LICITACIÓN PÚBLICA NACIONAL SCOP-LPN-029-2022

ACTA QUE SE FORMULA CON MOTIVO DE LA JUNTA DE ACLARACIONES A LAS BASES DEL PROCESO DE LICITACIÓN PÚBLICA NACIONAL NO. SCOP-LPN-029-2022, REFERENTE AL PASTO SINTÉTICO EN CANCHA DE FUTBOL EN CAMPOS FERNANDO BAEZA A.C. FUNDADORES EN EL MUNICIPIO DE DELICIAS, CHIHUAHUA.

A1.02

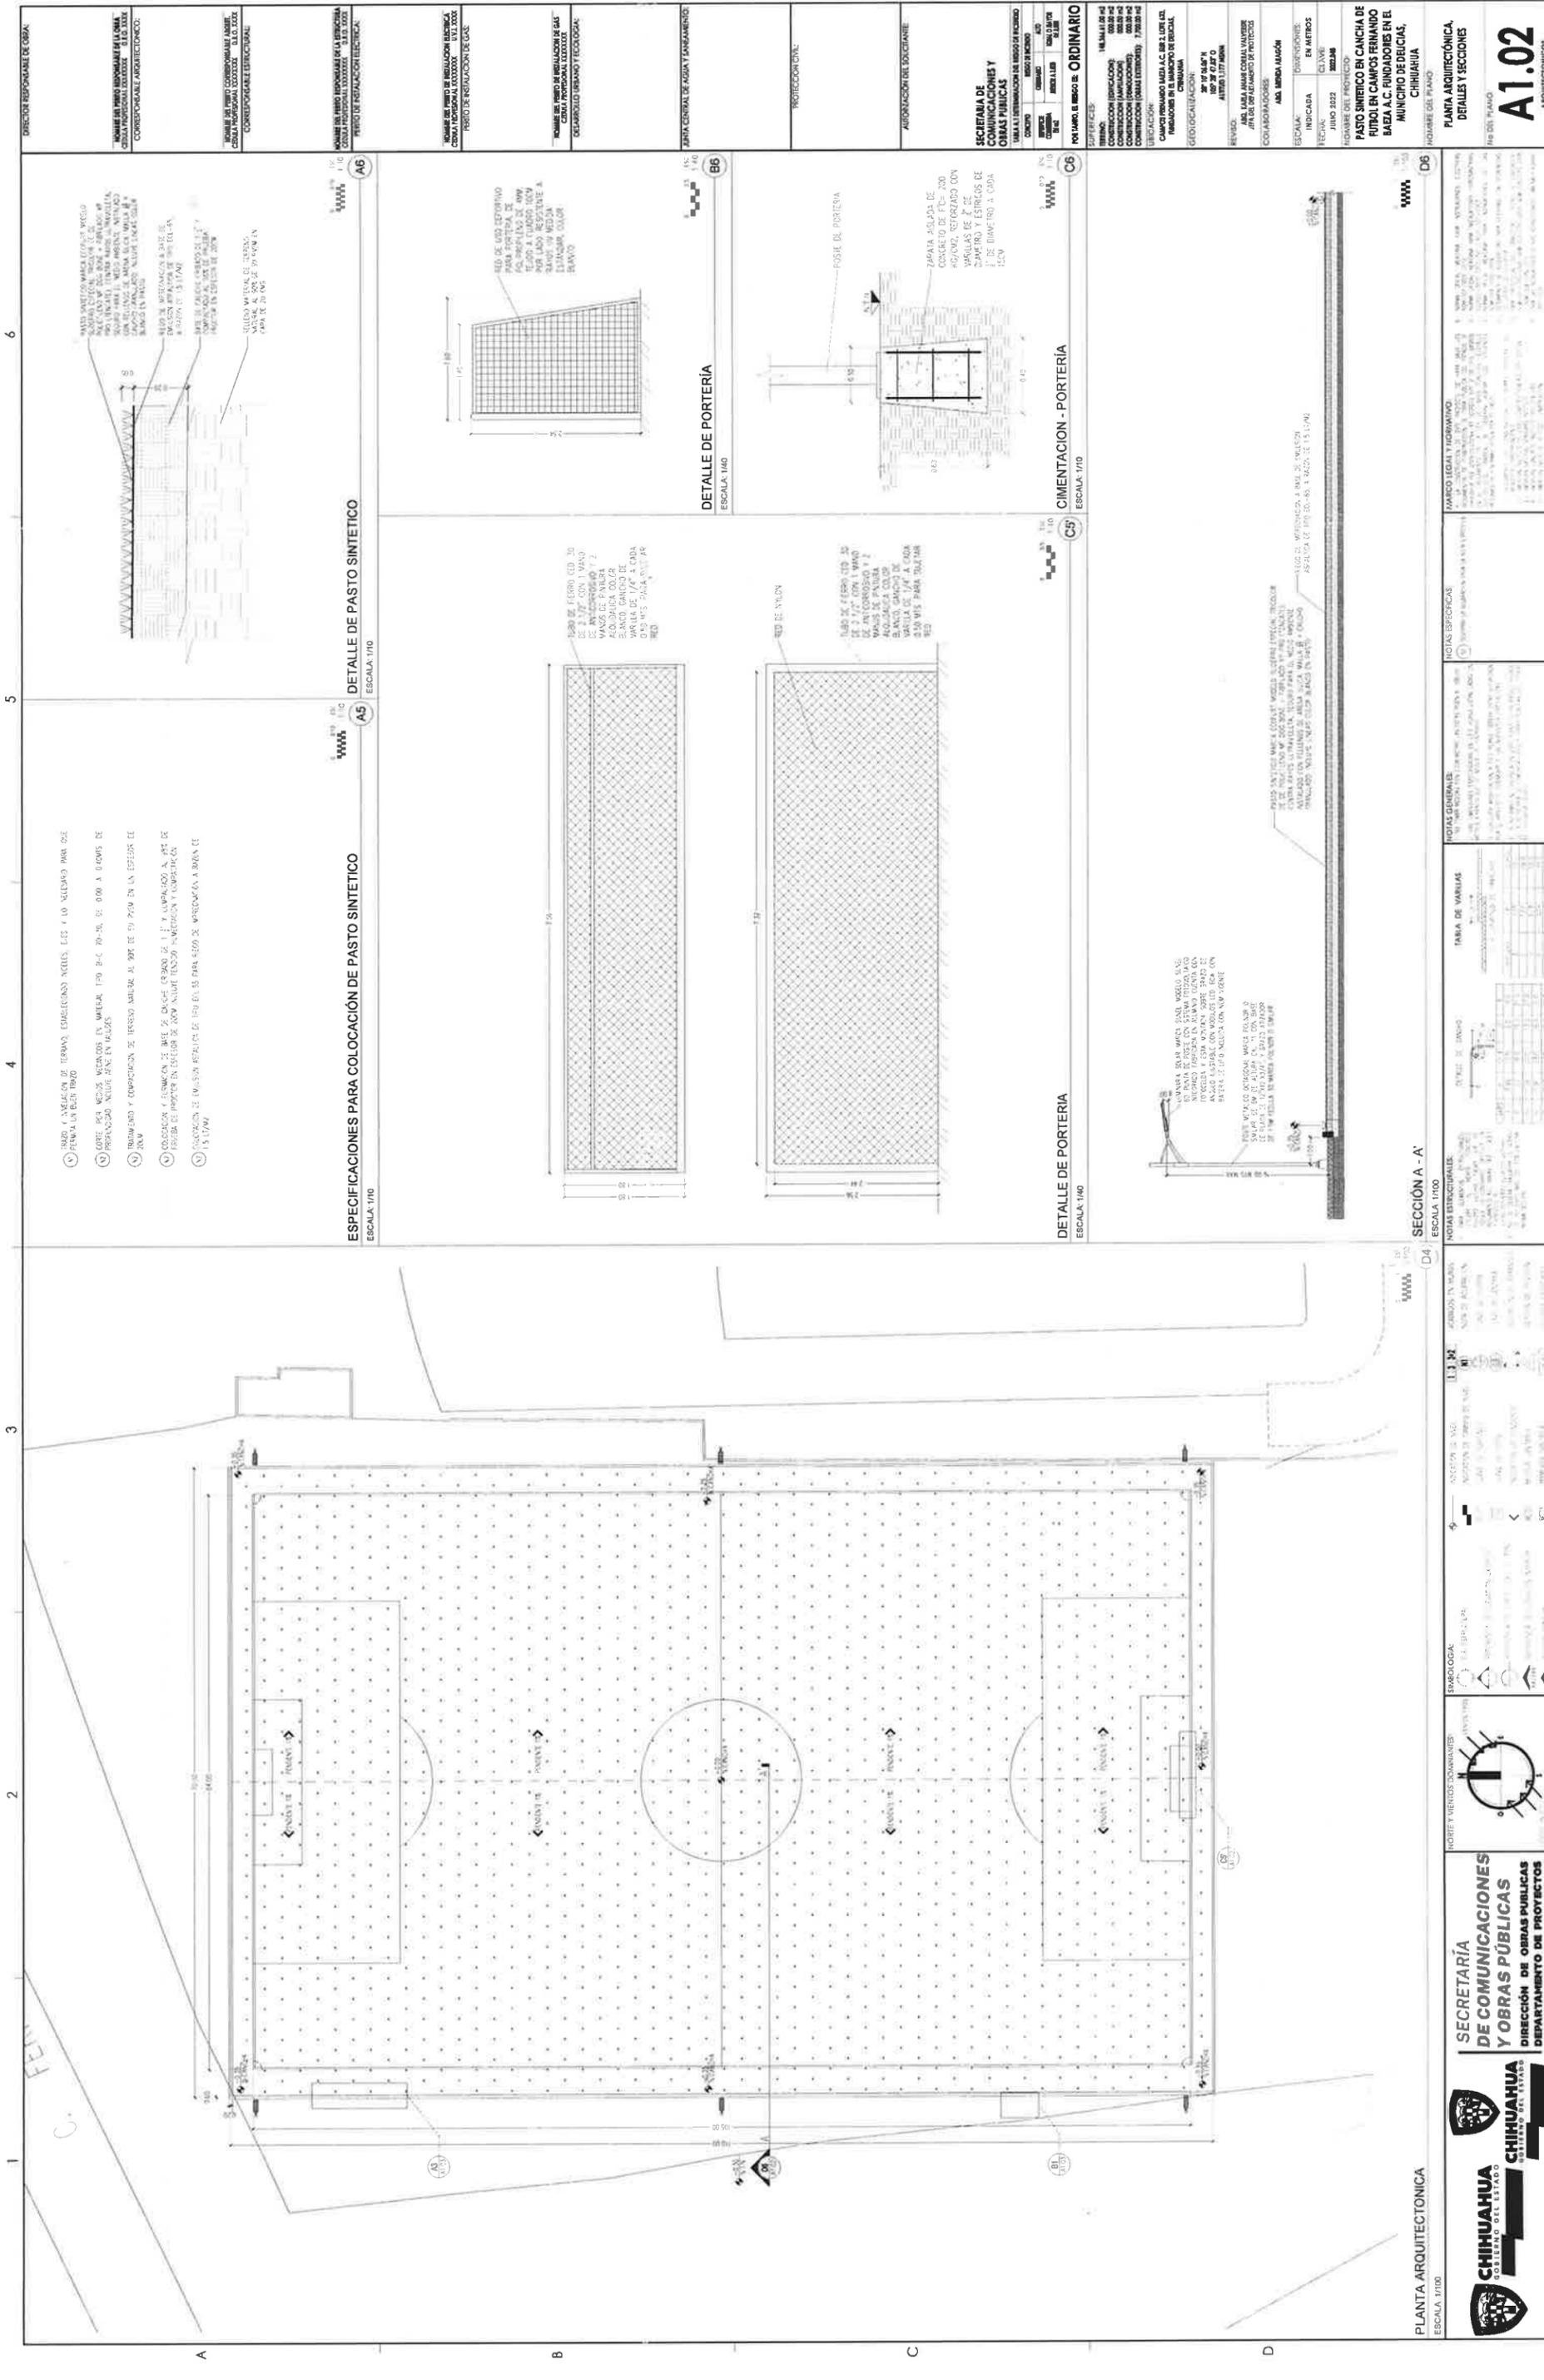
Se solicita plano o detalle de la portería, además de especificaciones de la red".

- Porterías
- Base para luminarias
- Zapatas aisladas
- Instalaciones eléctricas (planos)"

-**RESPUESTA:** Se comparte plano de detalles de la portería y especificaciones de la red, incluidas en plano **A1.02**, en formato doble carta y digital.⁷

-**RESPUESTA:** Se comparten planos de detalle de porterías, base para luminaria y zapatas aisladas con especificaciones, e instalaciones eléctricas, incluidos en planos **A1.02 y A1.03**, en formato doble carta y digital.
